Technical Bulletin

## Группа Fiat. Двигатели 1.9 JTD

<b>GATES REFERENCE :</b>	<b>6PK1835XQ for OE ref. 55189679 and 71734476</b>	
<b>MAKE :</b>	ALFA ROMEO / FIAT / LANCIA	
<b>MODEL :</b>	147, 156, GT, Marea, Marengo, Multipla, Lybra	
<b>MOTOR :</b>	1.9 JTD	
<b>MOTOR CODE :</b>	182B4000, 186A6000, 186A8000, 186A9000, 182B9000, 192A5000, 192B1000, 937A2000, 937A4000, 937A5000, AR32302, AR37101

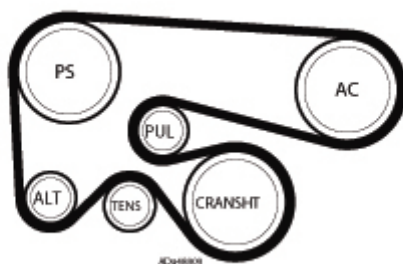
На вышеуказанных моделях автомобилей группы Fiat с двигателем 1,9 JTD, оснащенных компрессором кондиционирования воздуха, были внесены некоторые корректировки в систему привода вспомогательных агрегатов через время после ее появления.

Стремясь улучшить производительность двигателя длина ремня, натяжитель и ролики претерпели незначительные изменения (и не обязательно то же самое для Alfa, Lancia и Fiat).

В результате группа Fiat сейчас предлагает только 1 размер ремня для двигателя:

OE/OES соответствия 55189679 и 71734476.

Gates Micro-V<sup>®</sup> XF соответствующий ремень **6PK1835XQ**.

Это означает, что 6PK1840, ремень, что ранее был рекомендован на некоторые из этих моделей, более не должен устанавливаться на этом стремясь улучшить производительность двигателя - 1,9 JTD + AC (с кондиционером).
